Mission régionale d'autorité environnementale

**Avis délibéré sur le projet d'exploitation  
du parc éolien Source de Meuse  
à Dammartin-sur-Meuse, Damrémont et Le Châtelet-sur-Meuse (52)  
porté par la société SAS Éoliennes Source de Meuse (H2air)**

N° réception portail : 001482/A P  
n°MRAe 2025APGE30

**Figure n°2 : synthèse des enjeux oiseaux – source : étude écologique de 2014**

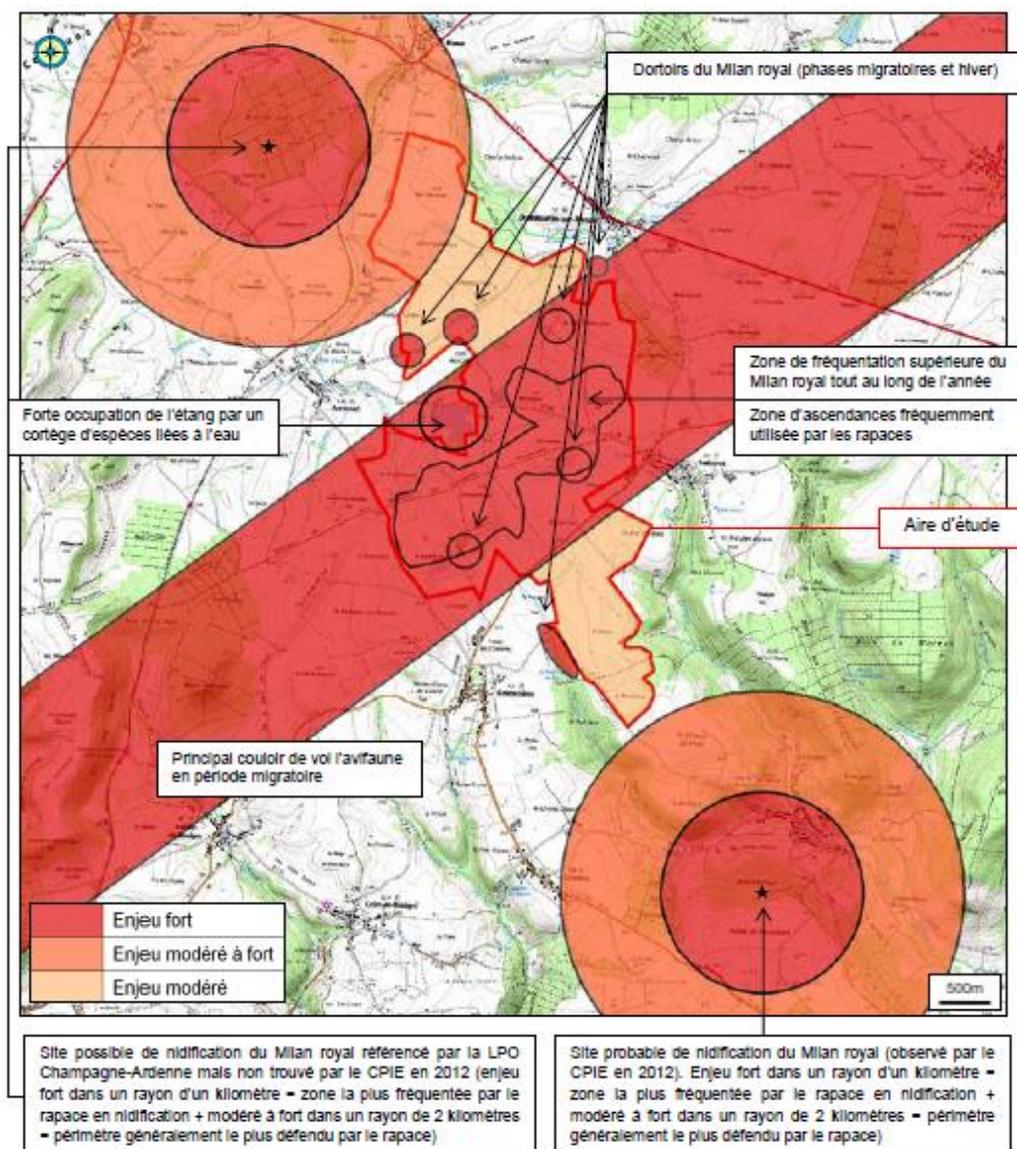
L'étude écologique de 2014 relève des enjeux importants liés notamment à la présence de couloirs migratoires empruntés par plusieurs espèces de rapaces (Milan noir, Milan royal, etc.) dans le secteur d'étude élargi.

Le dossier de 2024 tente de minimiser ces enjeux en indiquant qu'il s'agit de flux migratoires diffus. Il précise que l'ensemble de ces données reste cohérent avec la carte des axes migratoires du Schéma Régional Éolien de Champagne-Ardenne (SRE) de 2012 . Or, l'échelle de cette carte ne permet pas de situer le projet par rapport aux couloirs de migration locaux.

En cas d'implantation au sein d'un couloir de migration, le pétitionnaire doit réaliser une étude rigoureuse de la migration au sein du périmètre rapproché du projet pour démontrer l'absence d'enjeux migratoires locaux.

**L'Ae recommande au pétitionnaire de procéder à une analyse des enjeux migratoires locaux au sein de l'aire d'étude rapprochée.**
